**ANÁLISIS DE LOS INFORMES Y ALEGACIONES RECIBIDOS DURANTE EL PERIODO DE CONSULTAS E INFORMACIÓN PÚBLICA**

*PROYECTO DE CONSTRUCCIÓN*

REGENERACIÓN DE LA PLAYA DE LA ANTILLA-ISLANTILLA, TT.MM. DE LEPE E ISLA CRISTINA (HUELVA). REF: 21-0474

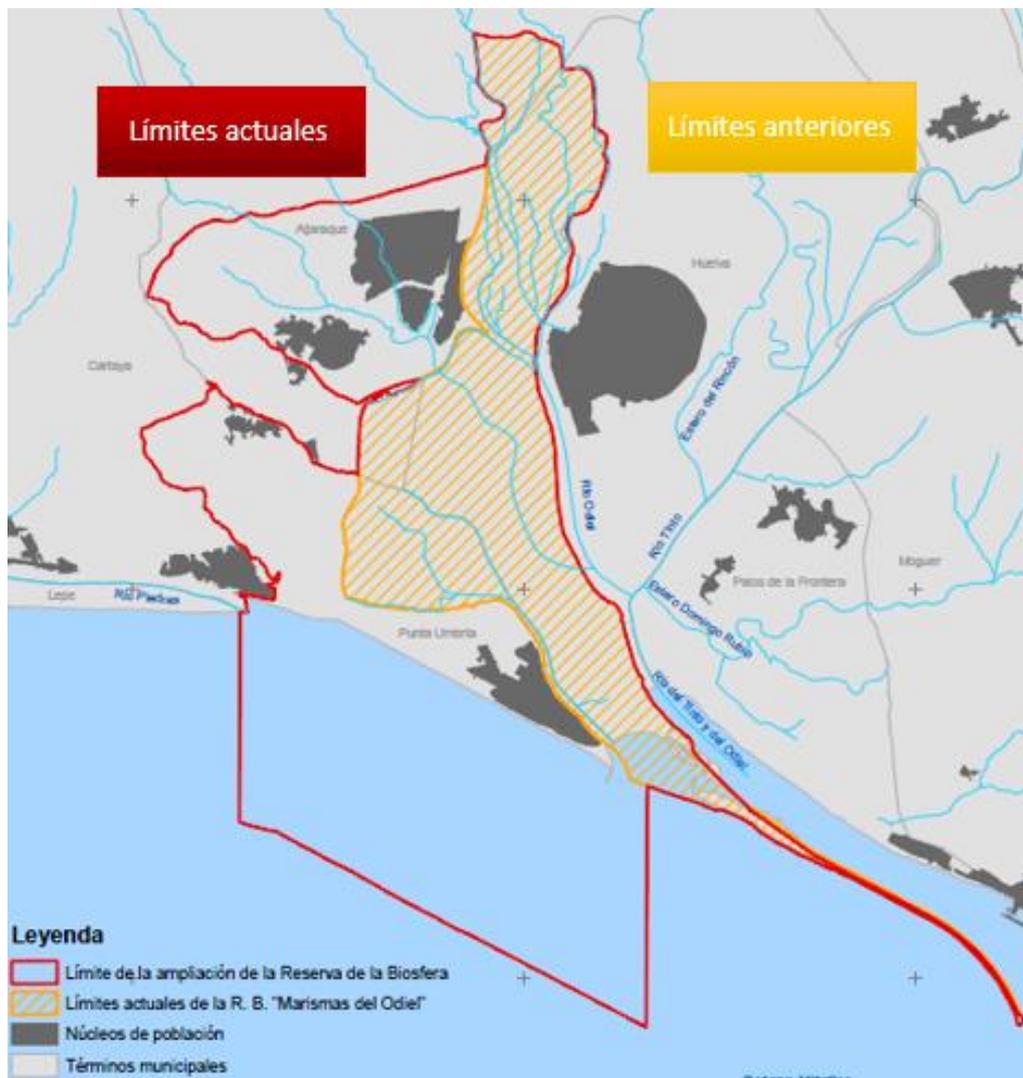
*“Primero. No podemos estar de acuerdo con las zonas de extracción propuestas en el proyecto ya que, si extrae arena de estas zonas, las mismas no pueden reponerse y esto va en contra de los criterios medioambientales y a la contribución de la reproducción de las especies marinas.*

*Segundo. Se expone que la zona de extracción pertenece a la plataforma continental que ocupa una gran extensión de la franja marina de la reserva de la biosfera. No debe realizarse acción alguna en dicho lugar por razones más que obvias.*

De las zonas analizadas, el yacimiento propuesto en el proyecto ha sido el que cumple satisfactoriamente con todos los condicionantes:

- Espesor de sedimento lo suficientemente importante para poder explotarlo.
- Granulometría homogénea y compatible con la arena nativa.
- Contenido en materia orgánica y sólidos volátiles bajo (<1%) inferior a los valores de referencia del DGAMA.
- Contenido en metales pesados por debajo de los valores de referencia del DGAMA.

Si bien a priori existen otros puntos que potencialmente podrían pensarse como fuente de material de aportación, éstos pueden no tener espesores suficientes para permitir su explotación, o bien tener una granulometría incompatible con la arena nativa o bien superar el contenido en materia orgánica y metales pesados admisibles, como ya ocurrió en las zonas estudiadas al inicio de la redacción del presente proyecto, en las que el material encontrado en las mismas no obtuvo una caracterización aceptable a pesar de que la geofísica permitía albergar esperanzas de su potencial utilización. Por ello, se considera que la zona de extracción propuesta es la idónea.

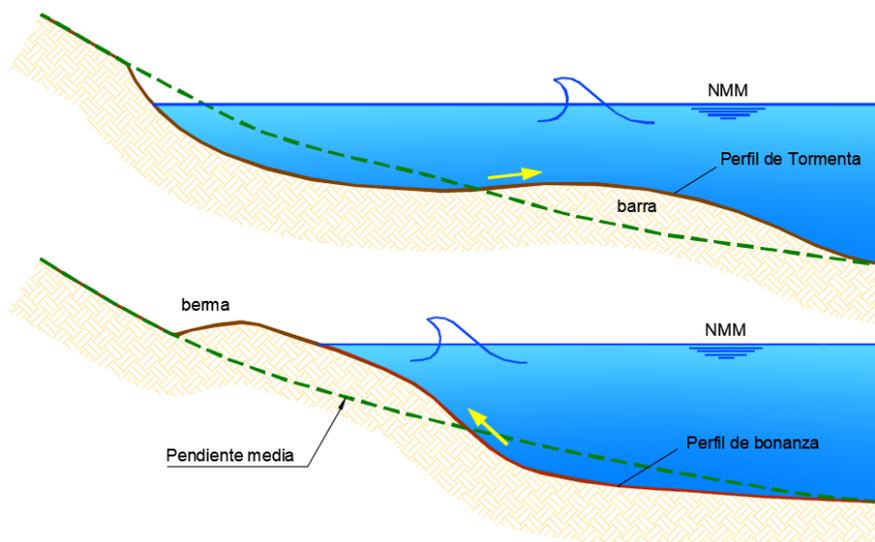
*Cuarenta (40) alegaciones solicitan la eliminación del proyecto de cualquier texto que haga referencia a la demolición de edificaciones de primera línea en la playa de La Antilla.*

Esta acumulación de sedimento es modelada por las corrientes de deriva, las mareas, el oleaje y el viento. La acción continuada del oleaje produce un movimiento en el sedimento de la playa: al llegar la ola, rompe y la energía que se libera pone en movimiento el sedimento. Una vez que el sedimento ha sido movilizado, las corrientes medias son las que lo transportan longitudinal y transversalmente.

- **Transporte longitudinal:** el oleaje, al incidir de manera oblicua sobre la costa, provoca el movimiento de los sedimentos a lo largo de la costa y playa. La velocidad con la que se mueve el sedimento depende de la intensidad del oleaje que lo provoca, así como del periodo de persistencia de dicho oleaje.  
Normalmente este transporte se relaciona con los cambios morfológicos a escalas temporales de años y es el principal responsable de la forma en planta de la playa.  
Para que una playa sea estable es necesario que la cantidad de material entrante en el tramo de playa sea igual a la que sale de ella. Si no es igual pueden suceder dos cosas: que la diferencia sea porque el material se ha acumulado en la playa, o bien porque se haya erosionado de ella.

- **Transporte transversal:** sin embargo, el longitudinal no es el único movimiento de sedimento que se da en las playas, sino que el oleaje también mueve los sedimentos en el sentido transversal a la orilla. En este caso, el material emigra desde el límite superior de la playa seca hasta el límite inferior de la playa sumergida. Cuanto mayor sea la intensidad del oleaje incidente, el movimiento transversal afectará a zonas más profundas y elevadas del perfil.  
Normalmente este transporte se relaciona con los cambios morfológicos en el perfil de playa a escalas temporales de días a meses (cambios estacionales). Este transporte transversal produce variaciones estacionales de la línea de costa a través de los ajustes del perfil de playa a los distintos de energía del oleaje.
